ISTANZA AIA CENTRALE
TERMOELETRICA DI
PIACENZA.

Integrazioni Febbraio 2009
Documentazione senza parti riservate

RAPPORTO DI INTEGRAZIONE ALLA DOMANDA DI AUTORIZZAZIONE
INTEGRATA AMBIENTALE DELLA CENTRALE DI PIACENZA
- Rapporto senza parti Riservate -

Bilancio idrico globale relativo all'anno 2007. Il quadrato rappresenta la Centrale.

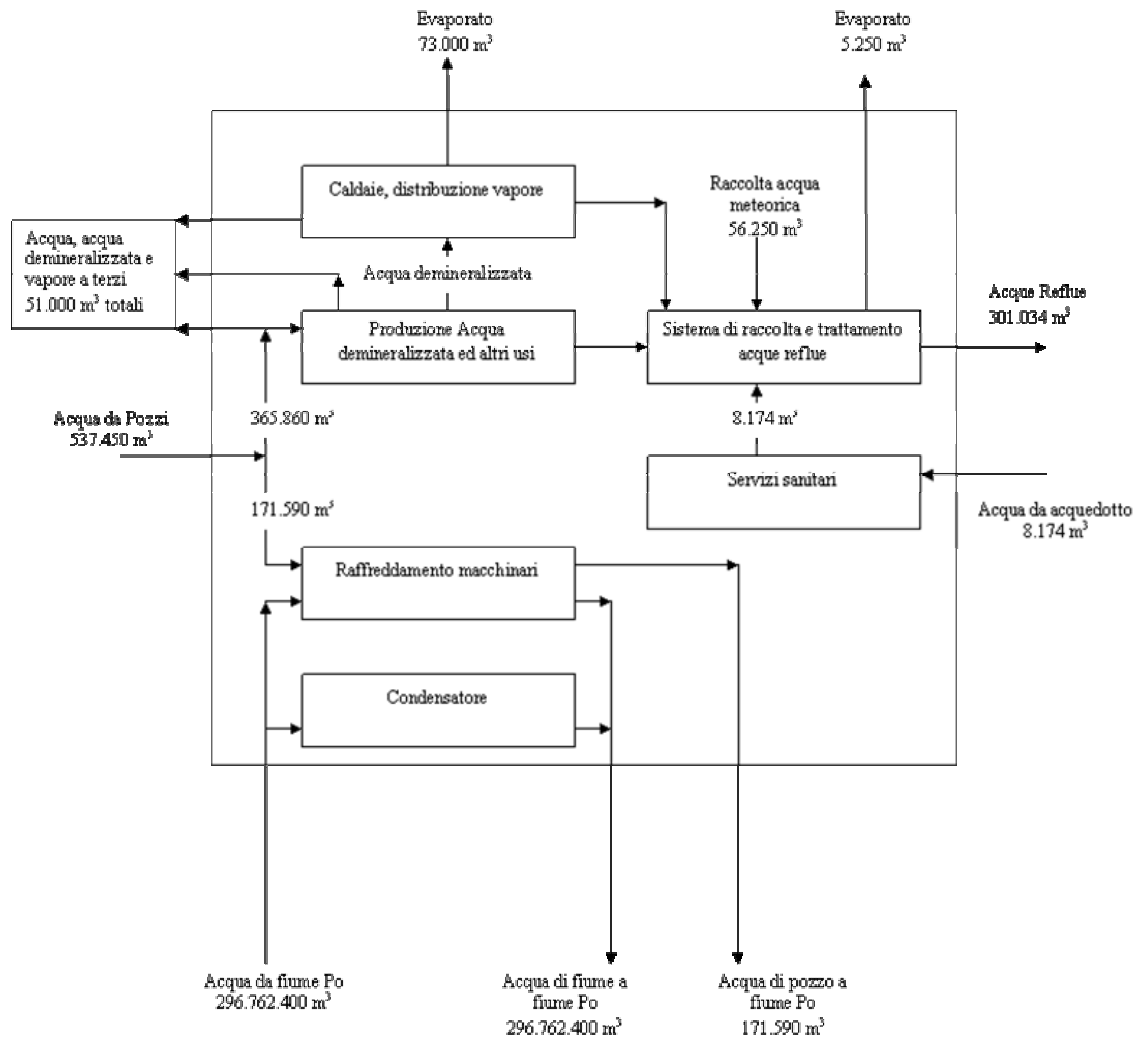
Bilancio idrico globale riferito all'anno intero (possibilmente il 2007), con specifico dettaglio sulla quantità di acqua che evapora per tipologia di acqua primaria (acqua di pozzo e di fiume). In particolare, la quota parte di acqua di pozzo destinata al raffreddamento, la quota parte di acqua

di pozzo utilizzata nel processo e scaricata in fognatura, la quantità di acqua di fiume restituita al netto delle perdite.

Il bilancio idrico di consuntivo relativo all'anno 2007 è riportato nello schema seguente.

Si precisa che l'acqua di fiume non è soggetta ad alcuna evaporazione, in quanto transita solamente nel condensatore e negli scambiatori per il raffreddamento dei macchinari, ove subisce un modesto incremento di temperatura e viene interamente restituita al fiume. L'evaporato proviene quindi totalmente da acqua di pozzo. Le fonti di emissione di vapore in atmosfera possono essere:

Tutti i flussi in ingresso ed in uscita impianto indicati nello schema seguente derivano da misure, con l'eccezione dell'apporto meteorico e della quantità totale evaporata, derivanti da stime.

L'apporto meteorico è stato stimato mediante la seguente metodologia, conforme alla Delibera Regione Emilia Romagna 1860 del 18/12/2006: a partire dall'intera precipitazione relativa all'anno 2007 (639,2 mm, dato ufficiale Regione Emilia Romagna, per la città di Piacenza), è stato assunto un coefficiente di raccolta delle acque meteoriche pari a 0,8 sull'intera superficie di raccolta, calcolata pari a 110.000 m². Questo valore è leggermente inferiore a quello dichiarato nella Scheda A dell'istanza AIA in quanto nel calcolo si è tenuto conto della superficie di centrale di fatto coperta dal tracciato autostradale, le cui acque sono separatamente raccolte dall'ente gestore della infrastruttura, mediante pluviali.

L'evaporato stimato per cause varie (acqua utilizzata per prove antincendio, acqua evaporata dalle vasche, etc.) è circa uguale a 5.250 m³ e corrisponde ad una evaporazione superficiale media (evaporato totale diviso superficie evaporante) inferiore a 50 mm/anno.

Figura 2.2.14a

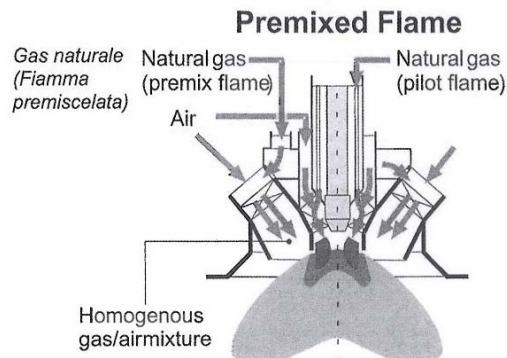
Caratteristiche puntuali dei bruciatori e le prestazioni in termini di emissioni di NOx.

Di seguito si riporta una descrizione dettagliata delle caratteristiche dei bruciatori delle turbine a gas della Centrale di Piacenza.

Nella turbina a gas Siemens della Centrale di Piacenza sono installati 24 bruciatori che confluiscono in un'unica camera di combustione di forma "toroidale", pertanto i prodotti di combustione e le conseguenti emissioni di ciascun bruciatore sono equivalenti ad 1/24 dell'emissione totale della macchina misurata al camino. I bruciatori delle turbine di Piacenza possono essere alimentati soltanto a gas naturale e dispongono di una tecnologia particolarmente evoluta per limitare al massimo la produzione di ossidi d'azoto. La riduzione degli ossidi viene ottenuta senza l'utilizzo di acqua e pertanto il metodo utilizzato viene chiamato "Dry low NOX" o DLN. Il principio di riduzione di NOx si basa sul controllo della propagazione della fiamma in modo da consentire una combustione progressiva e regolare. Per questo i bruciatori sono realizzati con tre diversi punti di ingresso del gas naturale che portano ad alimentare 3 diversi punti di fiamma:

L'alimentazione *a diffusione* è di fatto utilizzata soltanto per l'accensione del bruciatore e viene messa fuori servizio prima che la turbina raggiunga la velocità nominale. Di fatto l'alimentazione a diffusione ha quindi un utilizzo molto modesto e le quantità di gas bruciate complessivamente risultano trascurabili.

La *fiamma pilota* consente, in condizioni di esercizio con turbina a velocità nominale, di mantenere la stabilità della combustione con una minima portata di gas naturale.

La parte alimentata *a premiscelazione* produce invece la maggior parte della potenza termica ed è studiata per consentire una combustione progressiva, ben controllata e a bassa produzione di NOx. La prestazione in termini di emissioni al camino della turbina è pertanto principalmente conseguenza della ottimale combustione ottenuta con il principio della premiscelazione aria/gas al bruciatore.

Nel funzionamento normale della turbina, dal parallelo con la rete al massimo carico nominale, sono pertanto in servizio le sezioni pilota e premiscelazione dei 24 bruciatori, assistite da un sistema di regolazione e controllo che dosa la portata di combustibile in funzione della potenza termica desiderata mantenendo nel contempo la corretta stabilità di fiamma.
